Stadt Vilshofen
an der Donau

Auszug

TOP	Thema
3.	Änderung des Flächennutzungs- und Landschaftsplanes, Deckblatt Nr. 110 zur Ausweisung des Sondergebietes SO Solarpark Sulzbachöd; hier: Billigungs- und Auslegungsbeschluss

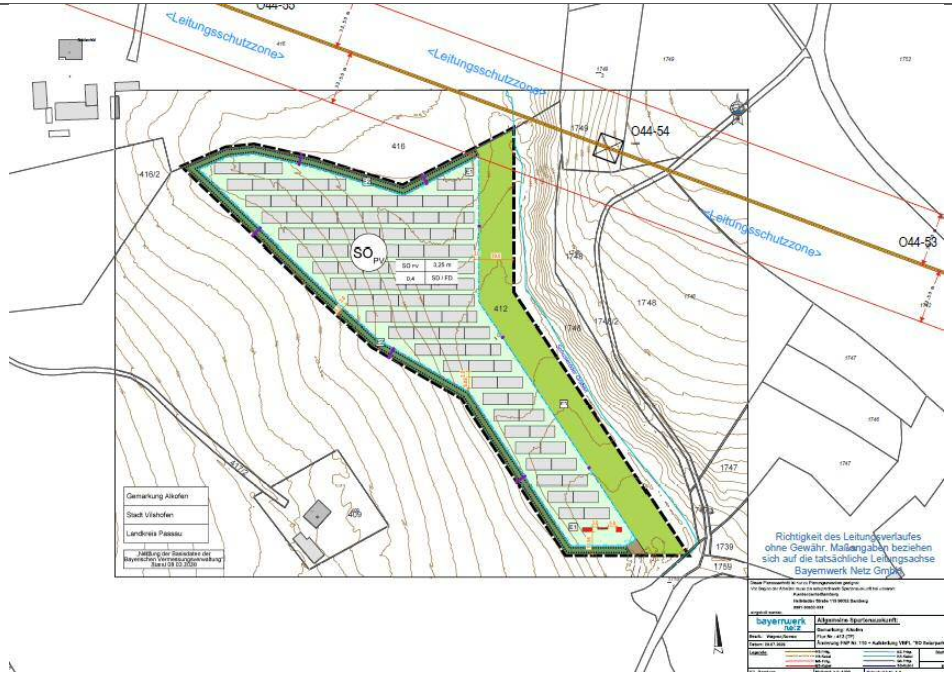
Nr.	Anregungen Stellungnahmen	Abwägung Bemerkungen
6	**Wasserwirtschaftsamt Deggendorf, Schreiben vom 29.07.2026** <u>Starkregen und Sturzfluten</u> Der geplante Solarpark liegt auf einer Fläche, auf der sich bei einem Starkregenereignis, ein potenzieller Fließweg mit starkem Abfluss ausbilden kann (vgl. Lageplan). Das wildabfließende Wasser kann zu Schäden bei der Anlage führen, weshalb diesem Umstand bei der Planung Sorge zu tragen ist. Aus wasserwirtschaftlicher Sicht muss empfindliche Anlagentechnik (insbesondere elektronische Bauteile) mindestens 50 cm oberhalb der OK Urgelände abgesetzt werden.  *Abbildung 1: Lageplan; Auszug HiOS-Karte; atlas.bayern.de* <u>Bodenschutz</u> Bei der vorliegenden Planung ist die Errichtung von Modultischen auf grundwassernahen Bereichen (wassersensibler Bereich) vorgesehen.	Wird zur Kenntnis genommen. Die potentiellen Starkregenereignisse werden zur Entwurfsfassung im Umweltbericht unter 2.3 thematisiert. Die Auswirkungen auf das Schutzgut Wasser sind dennoch als gering einzustufen. Nicht relevant auf Ebene der Flächennutzungsplanänderung. Die Abwägung erfolgt im Rahmen des Verfahrens zum Bebauungsplan.
